D.25C/250/ 212 /2021

Zgodnie z art. 135 ust. 2 ustawy z dnia 11 września 2019 r. - Prawo Zamówień Publicznych (Dz.U. z 2019 r. poz. 2019 ze zm.), zwanej dalej ustawą Pzp oraz rozdz. XI Specyfikacji Warunków Zamówienia, w związku z zapytaniem Wykonawcy w postępowaniu prowadzonym w trybie przetargu nieograniczonego na: **SUKCESYWNE DOSTAWY WYROBÓW MEDYCZNYCH DO LOKALIZACJI W WEJHEROWIE**, znak: **D25C/251/N/7-18rj/21**, niniejszym przedkładam odpowiedź Zamawiającego.

**do pakietu 2**

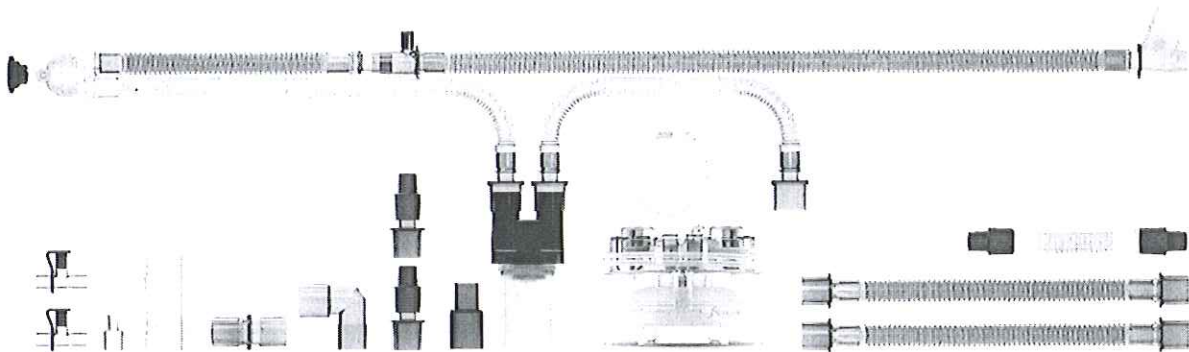
**Zwracamy się z prośbą o dopuszczenie układu o poniższych parametrach;**

Jednorazowy, noworodkowy układ oddechowy: dwuramienny pojedynczo podgrzewany, kompatybilny z markami popularnych nawilzaczy używanych na oddziałach szpitalnych.

Odcinek podgrzewany wdechowy o długości 150 cm, odcinek wydechowy niepodgrzewany z pułapką wodną o długości 160 cm (odcinek przedłużający ramię wdechowe do inkubatora – długość 30 cm), dren ciśnieniowy o długości 180 cm.

Układ zawierający spiralny przewód grzałki, pomagający zredukować kondensację i sprzyja idealnemu nawilżeniu podawanego gazu.

Obrotowy port pacjenta ułatwia prawidłowe ułożenie układu np. w inkubatorze. Lekki i elastyczny materiał, z którego wykonane są rury zapewnia prawidłowe, wysokowydajne ogrzewanie. Układ zawierający 2 odcinki o dł. 60 cm łączące respirator z komorą nawilżającą 1. 22/22 mm. 2. 22/15 mm.

Zamawiający dopuszcza.
